AH.2022.0531.01.R001

**Second opinion  
geluidonderzoeken  
BO-EX complex 402B**

**definitief**  
9 juni 2023

<b>Opdrachtgever</b>	Gemeente Utrecht Vergunningen, Toezicht en Handhaving
<b>Contactpersoon opdrachtgever</b>	5.1.2.e / 5.1.2.e e-mail: 5.1.2.e@utrecht.nl
<b>Project</b>	Detachering geluidmedewerker 2022 gemeente Utrecht
<b>Betreft</b>	Second opinion BO-EX complex 402B, v/d Waalstraat 9-43, v. Humboldtstraat 68-98
<b>Uw kenmerk</b>	-
<b>Rapport</b>	AH.2022.0531.01.R001
<b>Datum</b>	9 juni 2023
<b>Versie</b>	004
<b>Status</b>	definitief
<b>Uitgevoerd door</b>	Adviesbureau de Haan B.V. Weerdjesstraat 70 6811 JE Arnhem Postbus 153 6800 AD Arnhem
<b>Contactpersoon</b>	5.1.2.e 5.1.2.e 5.1.2.e@adviesbureau-de-haan.nl
<b>Auteur</b>	5.1.2.e 5.1.2.e 5.1.2.e@adviesbureau-de-haan.nl
<b>Projectadviseur</b>	5.1.2.e 5.1.2.e 5.1.2.e@adviesbureau-de-haan.nl
<b>2e lezer/secr.</b>	5.1.2.e 5.1.2.e

figuur 4: beneden-boven woning, oude situatie

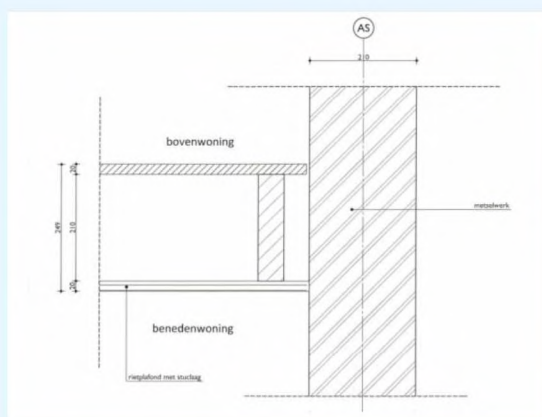
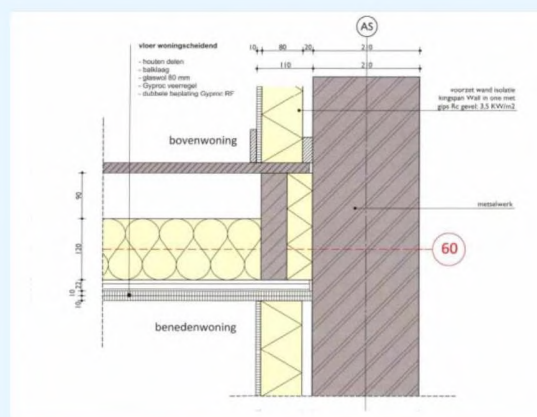
- 1 Bij de beneden-boven woningen is een vrij hangend plafond toegepast met 2x gips, zie figuur 5.
- 2 De aansluiting bij het dak is correct afgevuld met minerale wol, zie figuur 7.
- 3 De gevels zijn voorzien van voorzet wanden, de wanden zijn niet akoestisch ontkoppeld bij de aansluiting naar plafond en vloer.
